JURYUTLÅTANDE FÖR PROJEKTTÄVLING
BADUTVECKLING
FYRISHOV

2020

FYRISHOV

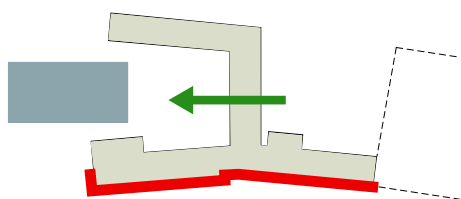
”Norra Stadsparken är ett helgjutet förslag som lyckas att både lyfta området som helhet och stärka Fyrishov som attraktivt och välkomnande besöksmål.

Med tillägg som står på egna ben skapas en ny årsring samtidigt som befintliga värden bevaras. Förslaget präglas utifrån och in av genomtänkta stråk och samband som tar hand om flöden och berikar upplevelsen.”

FYRISHOV BRYGGAN; NYA BYGGNADENS FASAD

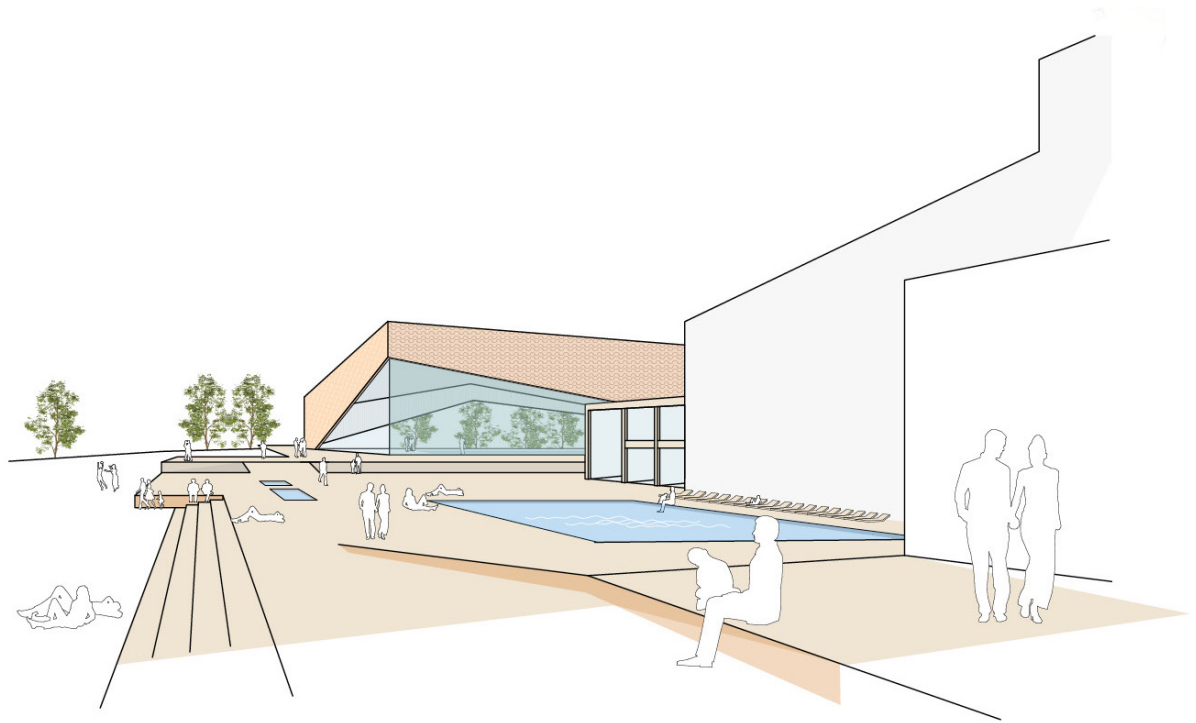
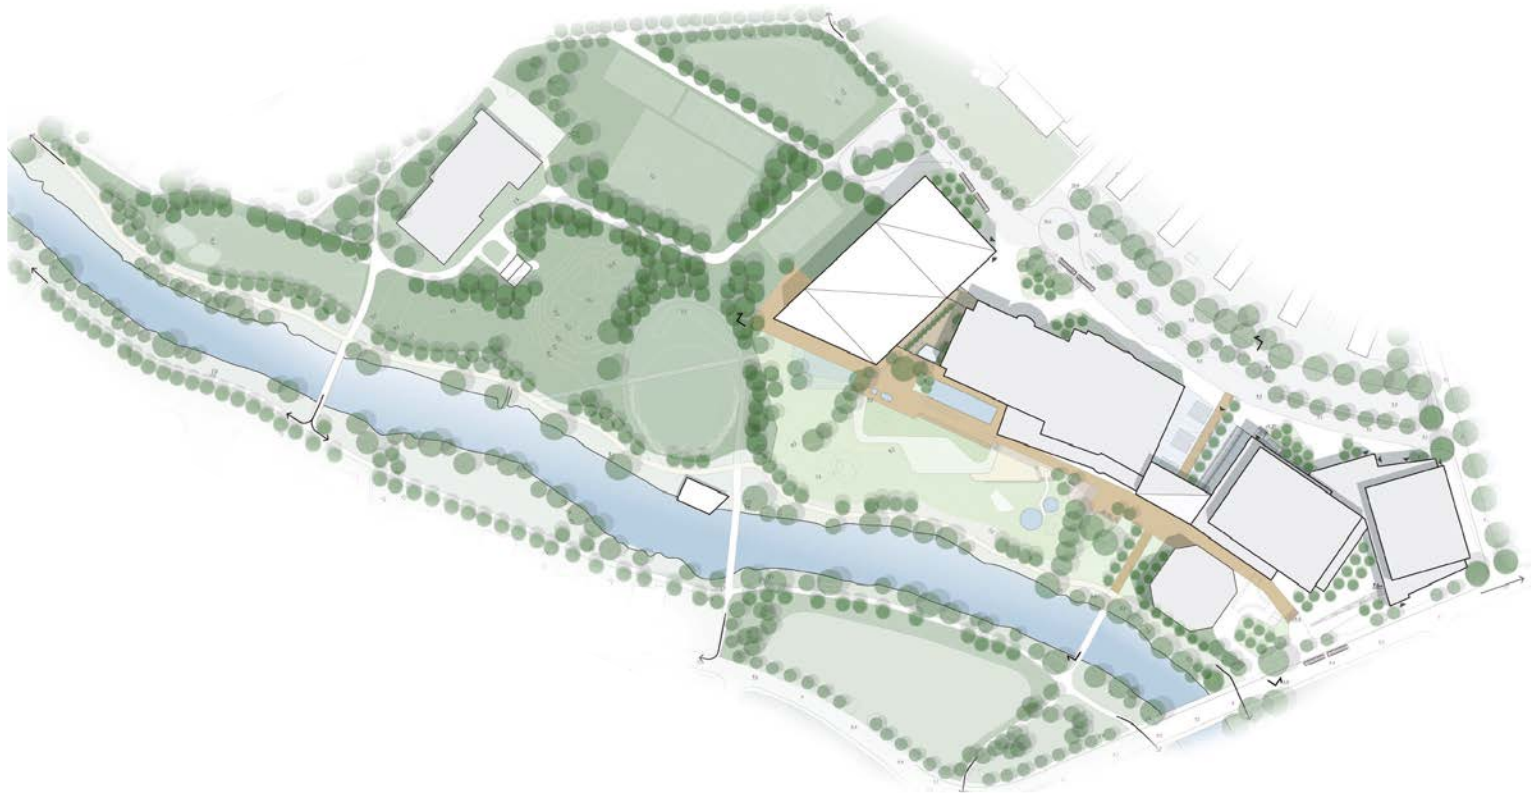
”Fyrishov bryggan hålls samman av en enkel men snillrik idé och tillför något nytt till badmiljön med sin tilltalande vinterträdgård.

Förslaget visar på inlevelsefull och kunnig gestaltning av utebadet och å-rummet med övertygande hantering av betalzonen och dagvattenanläggningar.

Det tydliga greppet med prismaformade tillägg från tävlingens första steg saknas dock i det omarbetade förslaget som är mindre självklart i sitt uttryck”

FYRISHOV BRYGGAN; NYA ENTRÉBYGGNADEN

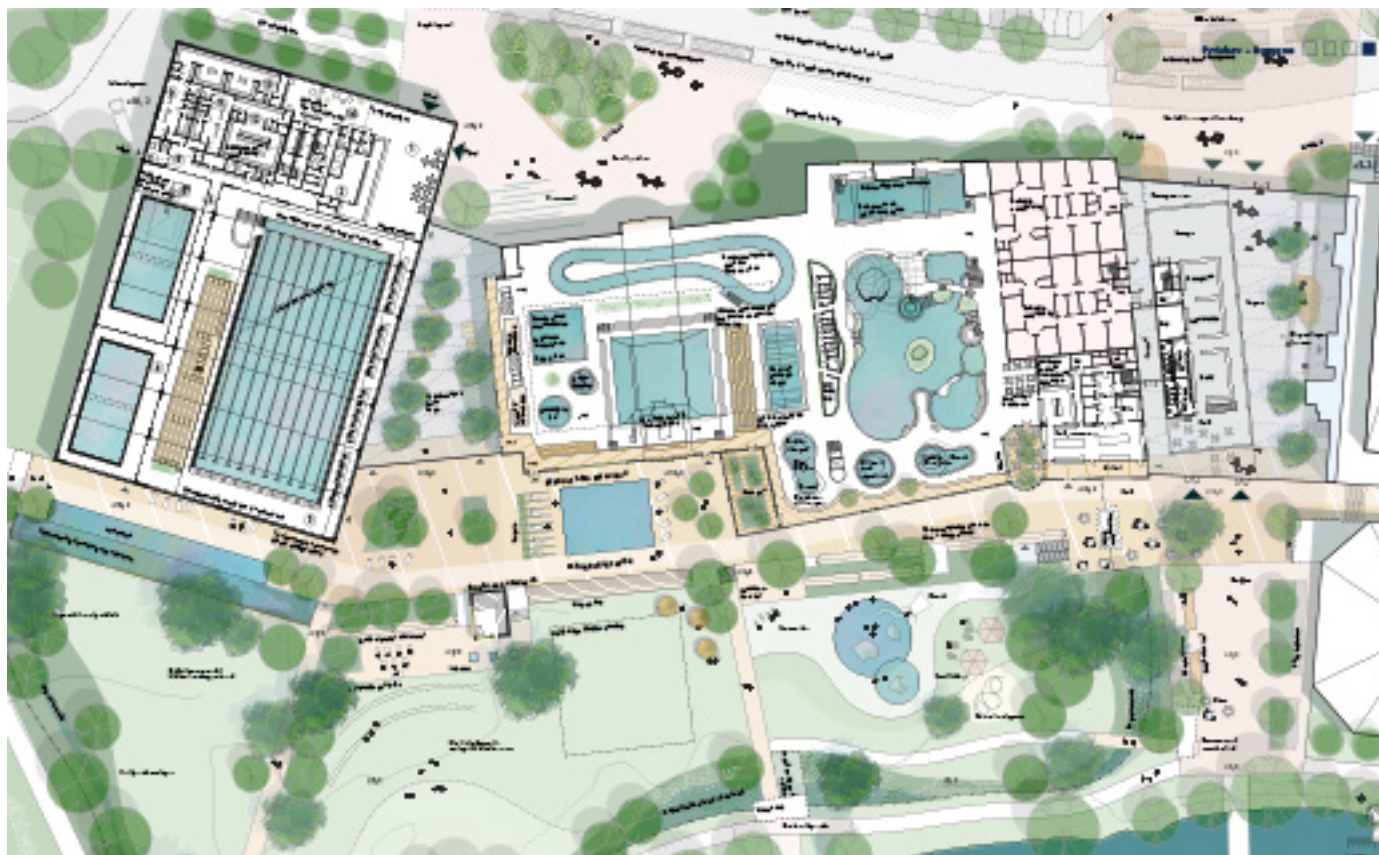
I det bearbetade förslaget har en intern koppling tillskapats i ett galleri längs fasaden mot söder. Badets olika delar upplevs dock fortfarande som alltför separerade från varandra. Även om det är möjligt att passera torrskodd saknas självklara flöden genom anläggningen. Det gäller såväl tydliga stråk för badgäster och personal som logiska samband för den tekniska driften.

Kopplingen mellan ute och inne upplevs inte heller vara tillräckligt genomarbetad och den interiöra bryggan riskerar att bli en barriär genom sin placering längs fasaden. Intrycket av avskurna samband förstärks av en lång bänk längs passagen. Sammantaget skulle Fyrishov bryggan behöva bearbetas vidare avseende möjlighet till passager, överblick och orienterbarhet.

EMBRACE; HUVUDENTRÉ MOT GATAN

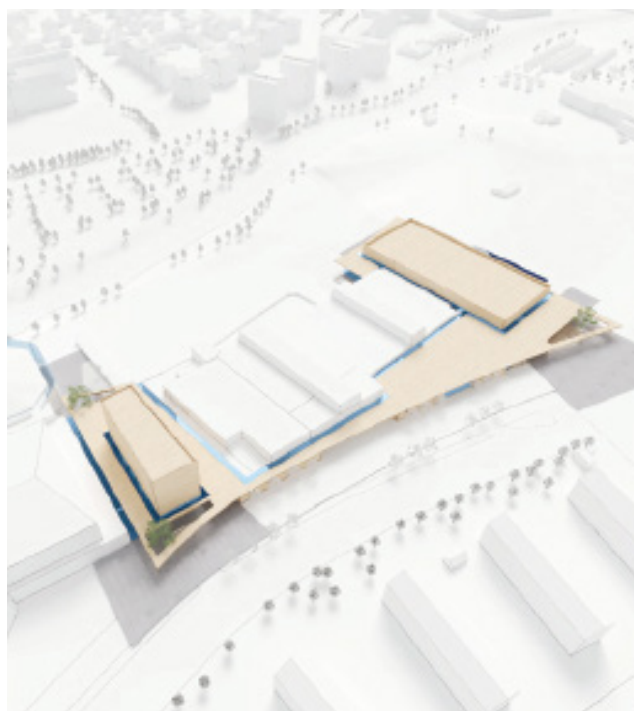
”Ett generöst och inbjudande förslag med många kvaliteter som dock bygger på grepp som är svårt att förena med en etappvis utbyggnad av anläggningen.”
